美浜発電所 3号機
高浜発電所 1, 2, 3, 4号機

火災感知器増設に係る設計及び工事計画認可申請
のコメント回答について

2022年12月1日

関西電力株式会社

I. 第1回審査会合におけるコメント及び対応方針

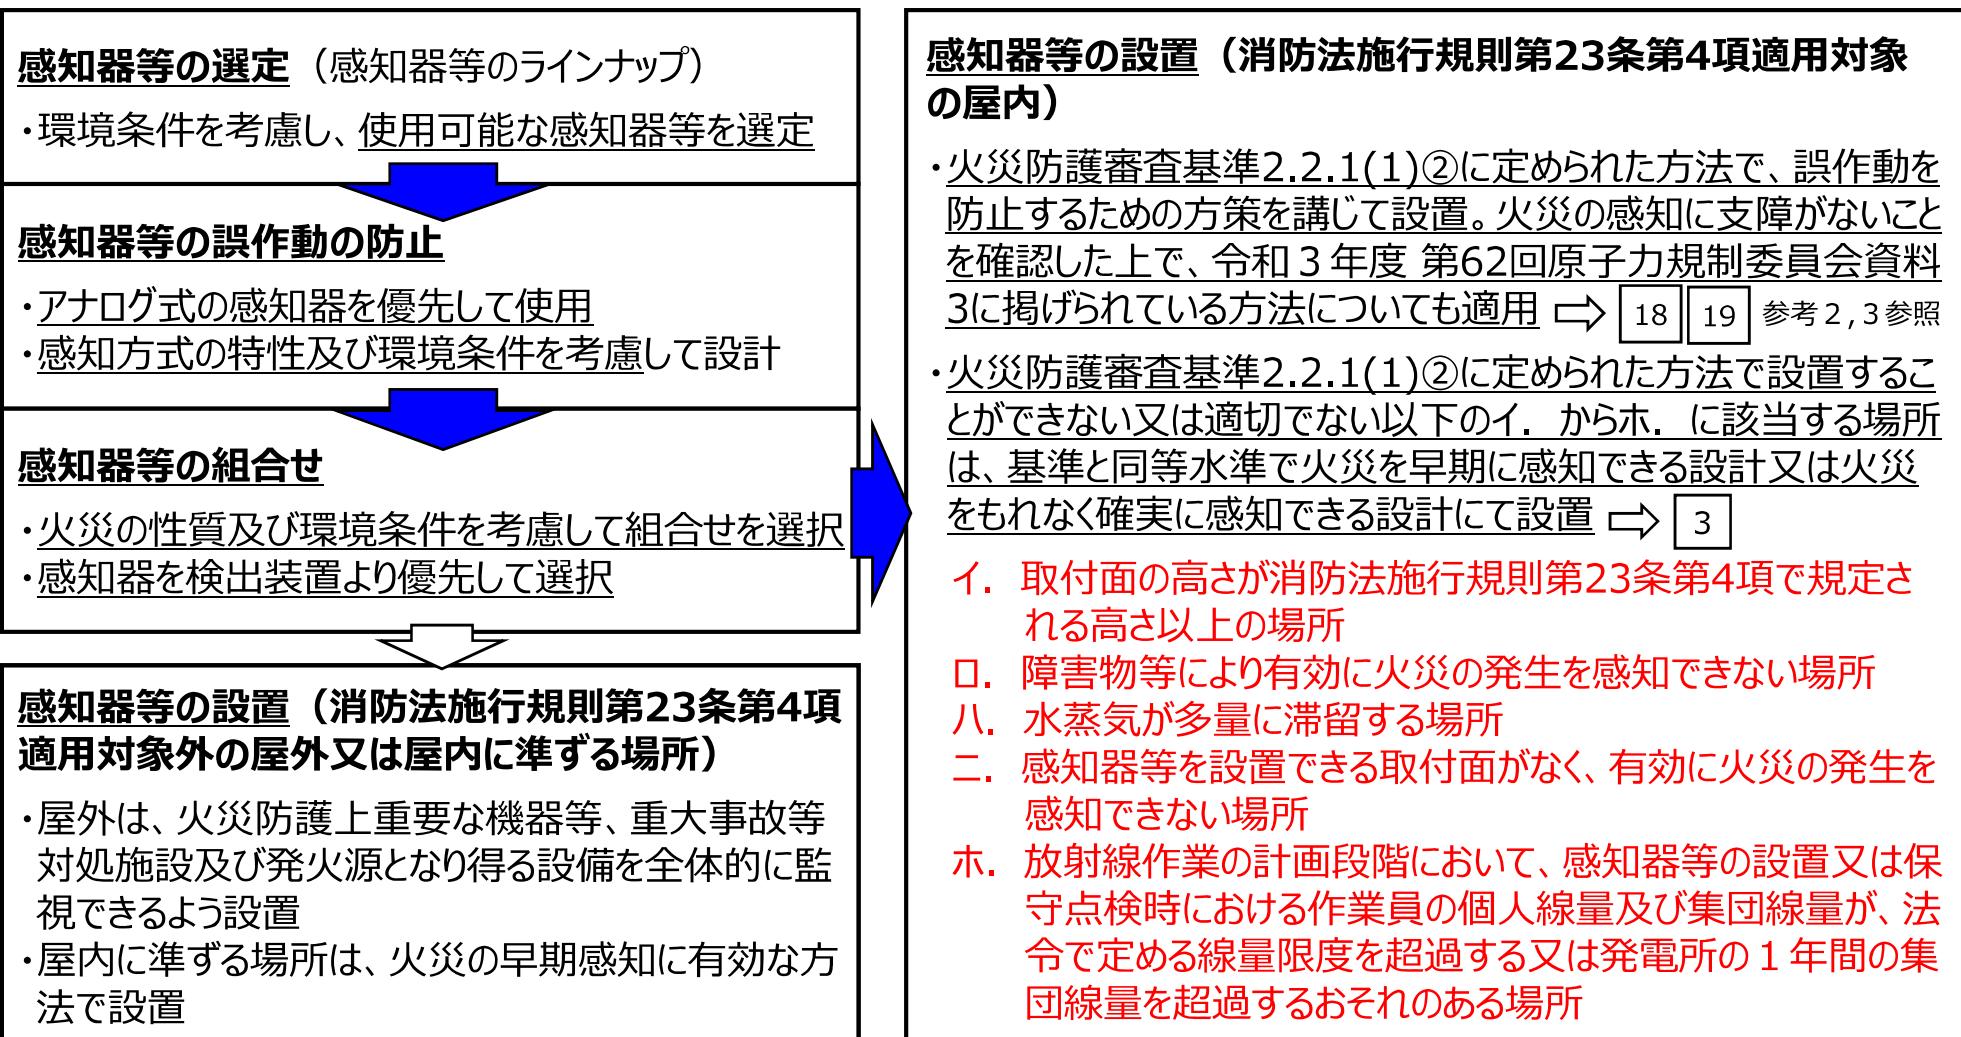
No.	コメント内容	対応	説明資料
1	大飯3,4号機における審査実績について適切に反映すること。また、環境条件などの類型化を行い資料に反映すること。	・大飯3,4号機における審査実績である火災感知器の選定から設置までの設計の流れ及び火災感知器を設置しない場所の設計について、基本設計方針及び火災防護に関する説明書に反映する。また、環境条件の類型化についても反映し、今後、速やかに本設工認の補正申請を実施する。	本資料Ⅱ 2～4
2	各設置場所における感知器設計については、大飯での考え方を踏まえて、設計の差異を説明すること。	・火災防護審査基準2.2.1(1)②に定められた方法で設置することができない又は適切でない場所について、大飯3,4号機での考え方と併せて設計の差異について説明する。	本資料Ⅱ,Ⅲ,Ⅳ 3 5～9
3	脱塩塔室及びフィルタ室の感知器設計について、感知器を合流ダクト手前の個別ダクトに設置できない理由を説明すること。	・個別ダクトに感知器等を設置できない理由を説明する。 ・合流ダクト内に感知器等を設置する方針から隣接エリアの感知器等を兼用する設計に変更し、もれなく確実に感知できることを説明する。	本資料Ⅳ 6～9
4	合流ダクト内に感知器を設置することで、各エリアの火災をもれなく確実に感知できることを説明すること。	・脱塩塔室及びフィルタ室の隣接エリアの感知器等が作動した場合における火災発生場所特定及び消火方法について説明する。	補足説明資料3-5, 3-11
5	脱塩塔室及びフィルタ室の火災発生場所特定と消火方法の考え方について説明すること。	・脱塩塔室及びフィルタ室の隣接エリアの感知器等が作動した場合における火災発生場所特定及び消火方法について説明する。	本資料Ⅴ 10 11 補足説明資料3-5の (参考)

図 2：開口部と排気口の位置関係と火災時における煙・熱の流れ（天井面と壁面の両方に開口部がある場合）

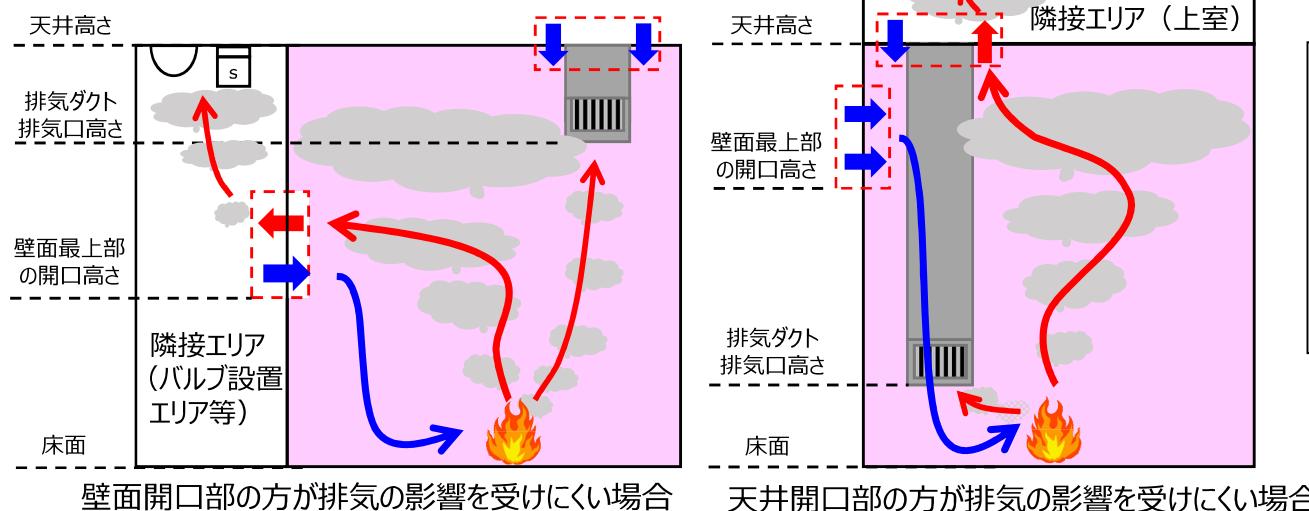
- 脱塩塔室及びフィルタ室はエリア内の放射線量が高く、感知器等の設置又は保守点検時における作業員の被ばく線量が許容値を超過する可能性があるため、エリア内に感知器等を設置することが適切ではない。（大飯3,4号機と同様）
- 一方、大飯3,4号機では各エリアの個別の排気ダクトに感知器を設置し、設計基準①を満足する設計としていたが、美浜3号機及び高浜1～4号機では、個別の排気ダクトはダクト径が小さく感知器等を設置するスペースがない垂直ダクトのため消防法施行規則で規定される取付方法で設置できない、又はエリア外の放射線量が低い場所は他エリアの排気が合流した後のダクトのみであるため、個別の排気ダクトに感知器等を設置できないといった違いがある。

- 前回審査会合で説明した合流ダクトに感知器等を設置する設計については、火災による煙及び熱が複数エリアからの排気で希釈され、火災を有效地に感知できない可能性があると判断し、感知性及び火災発生場所特定の観点でより優れている隣接エリアに設置する感知器等を兼用する設計に見直した。
- 脱塩塔室及びフィルタ室は、天井面と壁面のいずれか又は両方に開口部があり、火災時に発生する煙・熱は時間の経過とともに排気ダクトによる排気の影響を受けにくい位置にある開口部から隣接エリアに流出すると考えられることから、隣接エリアに設置する感知器を兼用することで火災をもれなく確実に感知する設計とする。

左図は、補助建屋排気ファン運転中に火災が発生した場合、煙及び熱の一部は排気ダクトから排気されるが、開口部から隣接エリアにも流出する状況を示している。

図12：脱塩塔室の消火活動（断面イメージ）

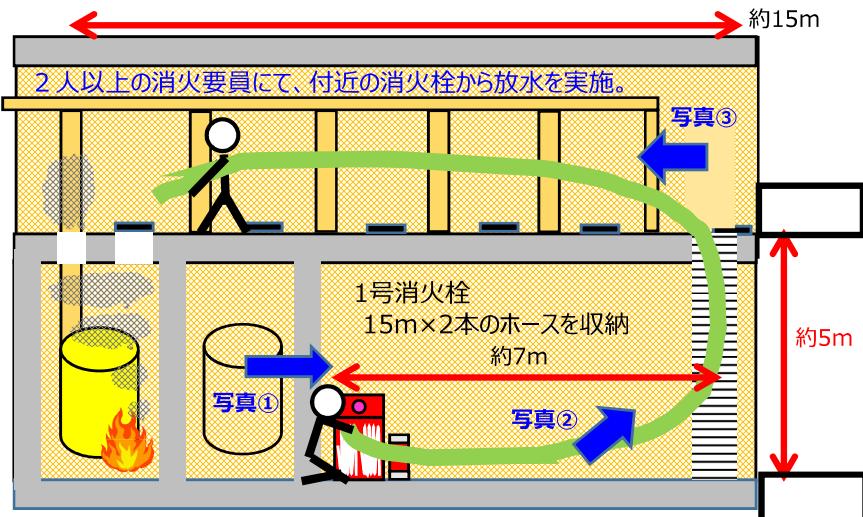
2. 消火方法について

- ・現場要員及び専属消防隊は、火災の状況並びに周辺の消火器又は消火栓の位置及びアクセス性を確認し、消火手段を確定する。
- ・現場要員及び専属消防隊は、消火器を回収又は消火栓の消防ホースを延長^{※3}し、冷却材脱塩塔室の上室まで運搬、配備する。
- ・現場要員及び専属消防隊は、上室の排気ダクト開口部から脱塩塔室内に消火器の消火剤又は消火水を噴出し、消火を行う。また、上室から脱塩塔室内への出入口となる鉄板の開放作業を実施する。
- ・鉄板が開放できた場合は、空間線量当量率を測定し、消火活動可能時間等の評価結果を踏まえその開放部からの消火に切り替え、火災の消火を行う。
- ・鉄板の開放が困難な場合は、排気ダクト開口部からの消火を継続する。
- ・公設消防隊が到着以降は、公設消防隊の指揮下で消火活動を行う。

消火活動における可搬型排煙機の使用について

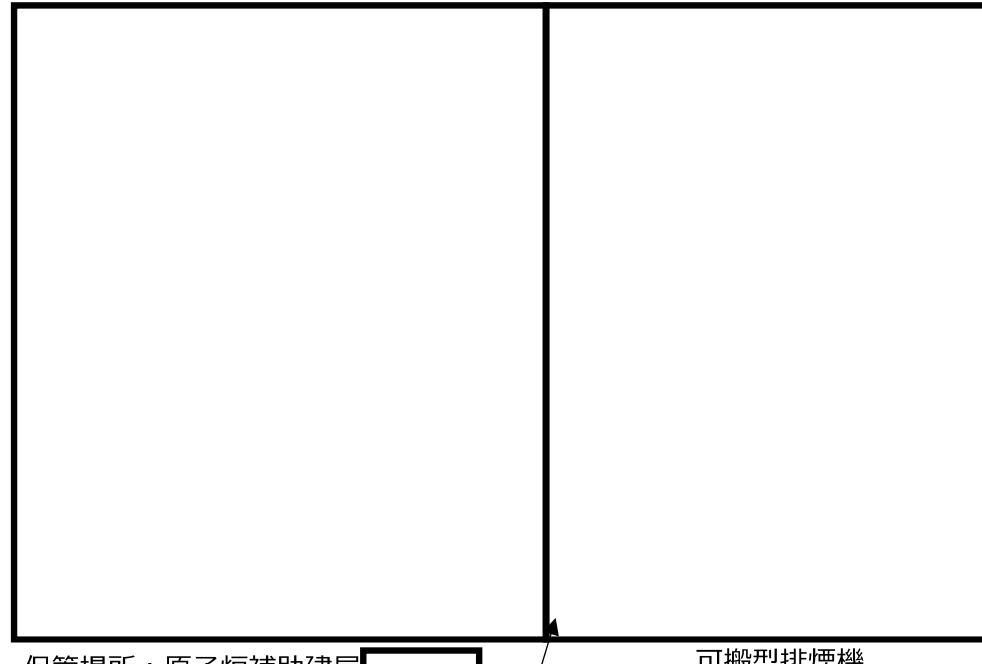
※1：脱塩塔室及び上室は可燃物がほとんどないため、煙の充満等で消火活動が困難な場所に該当しないが、万一、煙の充満で視野が確保できない場合は、可搬型排煙機（ダクト等の付属資機材含む）の使用により、煙を排煙して視野を確保する。➡ 25 参考8参照

- ①可搬型排煙機及び排煙ダクト等の付属資機材を保管場所から冷却材脱塩塔室近傍に運搬する。
- ②上室への昇降用タラップ下に可搬型排煙機を設置し、排煙ダクトの先端をタラップ上に引き揚げる。
- ③排煙ダクトを上室への昇降用タラップ下に可搬型排煙機を配置し、排煙ダクトの先端をタラップ上に引き揚げる。
- ④排煙ダクトを上室内部まで敷設する。
- ⑤可搬型排煙機の電源コードを作業用コンセントに接続する。
- ⑥可搬型排煙機を起動し、上室内の煙を外に排出する。

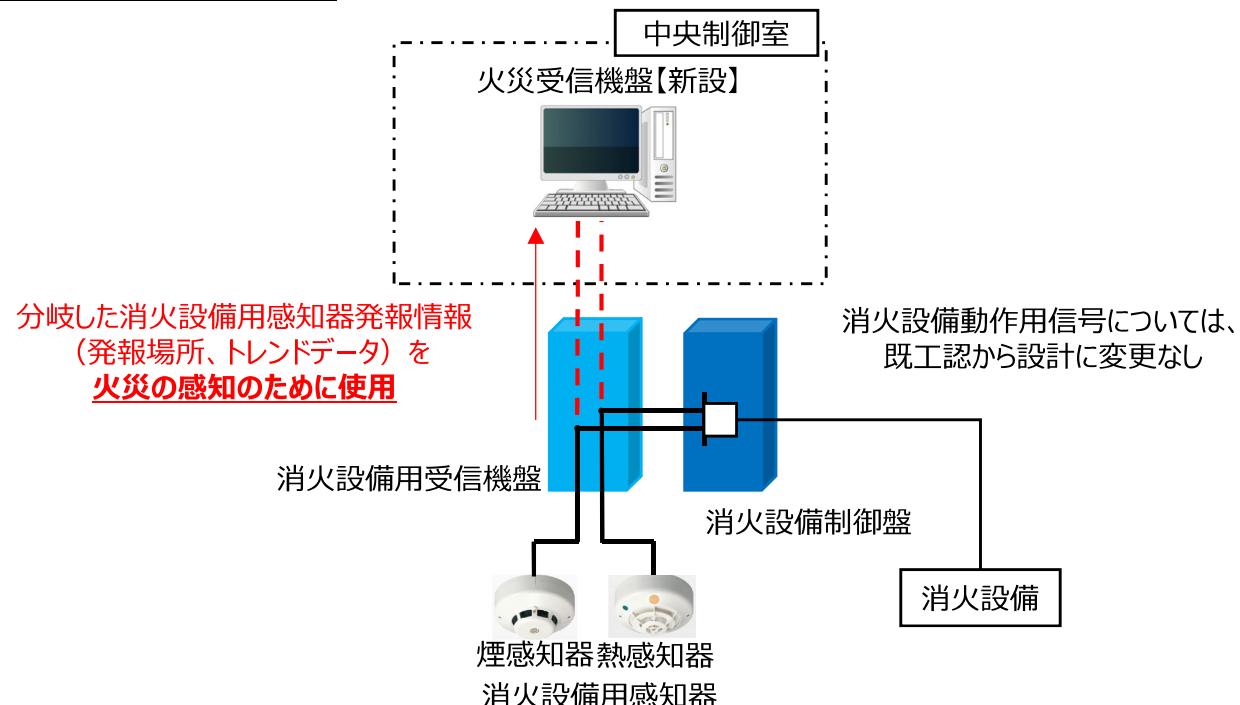
美浜3号機では消火設備用感知器を流用する設計としているため、当該感知器の位置付けを以下のとおり整理し、審査対象条文の見直しを行うこととした。（高浜1～4号機、大飯3，4号機は消火設備用感知器の流用なし）

- 消火設備は安全施設のうちMS-3に分類され、消火設備用感知器はその関連系である。
- 美浜3号機において流用する消火設備用感知器には、火災の影響軽減対策として設置している消火設備の自動起動に必要な感知器も含まれており、これらの感知器は安全施設に該当する。
- ただし、**消火設備用感知器の設計は既工認において審査済であり、また、消火設備用感知器の流用は、現場の消火設備用受信機盤で既設の信号回路を分岐して中央制御室への警報発信に使用するもので、消火設備の自動起動機能と直接関係しない。**（下図参照）

以上のとおり、火災の感知に流用する**消火設備用感知器は、既工認において安全施設として審査済であり、その設計に変更はないことから、本申請において審査対象とならない。**次頁に条文整理表を示す。
